AVIS DE LA COMMISSION LOCALE DE L'EAU DU SAGE DE L'ARVE

PROJET : Mise en place de 4 puits de pompage temporaires sur la commune de Saint-Julien-en-Genevois

DATE : 17 février 2025

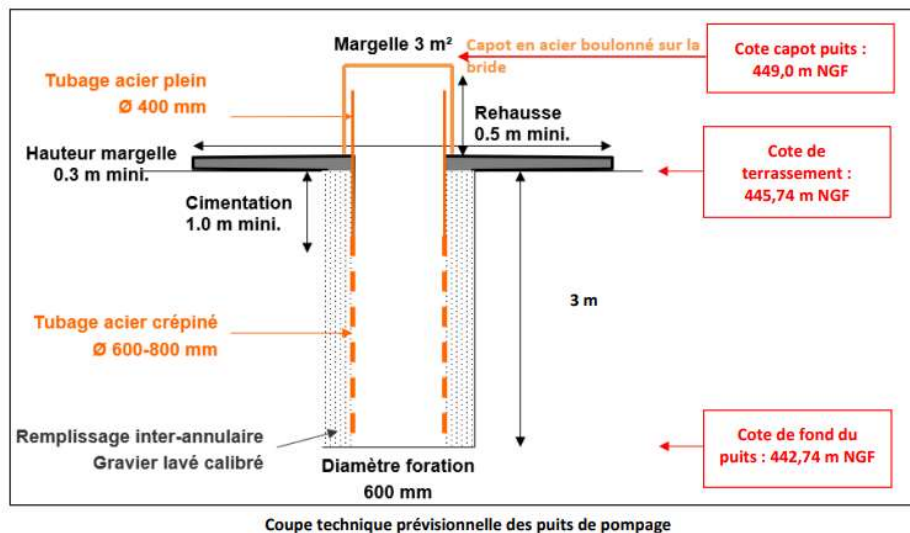
Une nappe d'eaux souterraines est présente au niveau du projet. D'après les études, c'est le ruisseau du Ternier (cote 449 m NGF) qui alimente cette nappe, dont le niveau est le suivant selon le suivi piézométrique réalisé depuis plusieurs mois :

- Niveau de la nappe EB (niveau des basses eaux correspondant au niveau d'étiage, considéré comme permanent) : 445.5 à 446.5 m NGF
- Niveau de la nappe EH (niveau des hautes eaux correspondant à l'amplitude de la crue décennale pour le site) : 447.5 m NGF.
- Niveau EE (niveau des eaux exceptionnelles ou des plus hautes eaux) : 448.5 m NGF

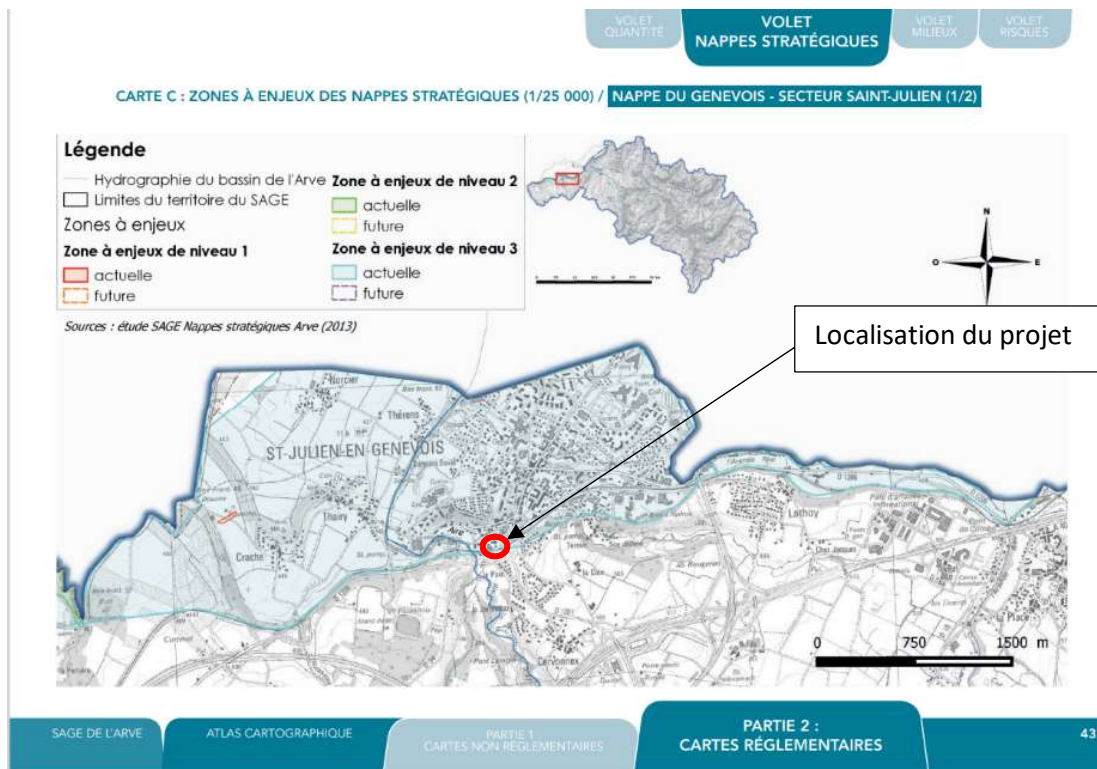
- Au niveau de la nappe d'accompagnement du Ternier ;
- En limite de la nappe stratégique du Genevois (cf carte ci-dessous), au niveau d'une zone à enjeux de niveau 2.

- Etant donné leur faible profondeur, les forages vont atteindre la base de la nappe d'accompagnement du Ternier sans traverser d'autres niveaux aquifères. Il n'y a donc pas de risque de mise en relation entre la nappe d'accompagnement du cours d'eau et la nappe profonde du Genevois.
- En phase de réalisation des puits, l'étanchéité des ouvrages sera assurée par le béton de propreté qui sera coulé en fin de terrassement, évitant ainsi tout risque d'infiltration d'eau souillée dans la nappe durant toute la durée du chantier.
- Le démontage des forages et la remise en état après chantier dans les règles de l'art sont bien prévus dans le dossier.

- Etant donné l'étendue de la nappe et le caractère provisoire du pompage, l'impact quantitatif sera limité. Le rayon d'influence du pompage étant de moins de 100 m, il n'influe pas sur d'autres pompages.
- La période d'intervention choisie (juin à octobre) permettra a priori de travailler avec un niveau de nappe bas (période d'étiage). Les terrassements recouperont la nappe en fond de fouille du niveau de sous-sol N-2 à partir de mi-juillet, vers la cote 445,7 m NGF. Les puits de pompage pourront donc être installés relativement tardivement, ce qui limitera les impacts.
- Le débit prélevé dans la nappe est faible : de 2,7 à 5,4 l/s.

- **Le projet n'impacte pas de manière significative la nappe du Genevois, identifiée comme stratégique par le SAGE de l'Arve, tant sur le volet quantitatif que sur le volet qualitatif.**
- **Le projet a un impact quantitatif provisoire sur la nappe d'accompagnement du Ternier.**
- **On peut s'interroger sur le débit prélevé sur la nappe d'accompagnement du Ternier. Il est annoncé un prélèvement maximum de 5,4 l/s. Or, chacun des 4 puits est équipé d'une pompe dimensionnée pour ce débit. Le dossier ne précise pas assez clairement si le débit de 5,4 l/s correspond au débit prélevé sur un puits ou bien au total pour les 4 puits.**
